**ANDERLECHT. Rue Haberman 2A - 4 - 4A**

**PERMIS UNIQUE:** Transformer trois immeubles autour de l'impasse Migerode afin d'aménager des maisons unifamiliales  
Demande de BUP – DPC / BUP – DU du : 26/09/2025

**Avis de la CRMS**

Façades projetées rue Haberman – extrait du dossier

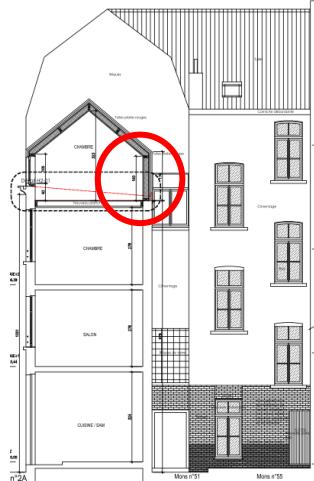
**Le dossier n'a pas permis de documenter la situation ancienne de l'impasse ni d'identifier le modèle d'une éventuelle fermeture d'origine. La proposition se fonde sur le principe de fermeture observé dans d'autres impasses, ce à quoi la CRMS souscrit. Elle demande toutefois que la grille adopte ou évoque un aspect plus historique, conforme aux typologies traditionnelles des grilles d'impasse : noire, en fer forgé et non thermolaquée. Il conviendra aussi de veiller à ce que les dispositifs d'ouverture et autres éléments techniques (digicode, interphone, etc.) soient placés de la manière la plus discrète possible, afin de minimiser leur visibilité depuis l'entrée de l'impasse. Leur emplacement exact devra être soumis à la DPC pour accord préalable. Enfin, la grille devra être fixée de manière non invasive par rapport aux maçonneries existantes.**

*Changement volumétrique maisonnette – Situation existante et projetée – extraits du dossier*

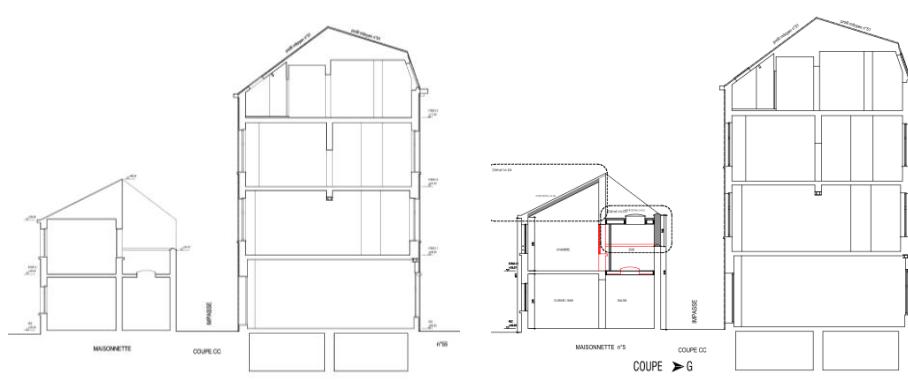
*La CRMS maintient son avis positif pour la rehausse de la petite toiture plate arrière afin d'améliorer l'habitabilité de l'étage mais trouve la coupole acrylique intégrée à cette toiture, bien que non visible depuis l'impasse grâce au couvre-mur en tuiles vernissées, de qualité limitée. Concernant les travaux aux façades (porte, châssis, traitement), le projet s'est amélioré. Pour les détails, la CRMS renvoie au point « Les travaux aux façades donnant sur l'impasse (sauvegardée) ».*
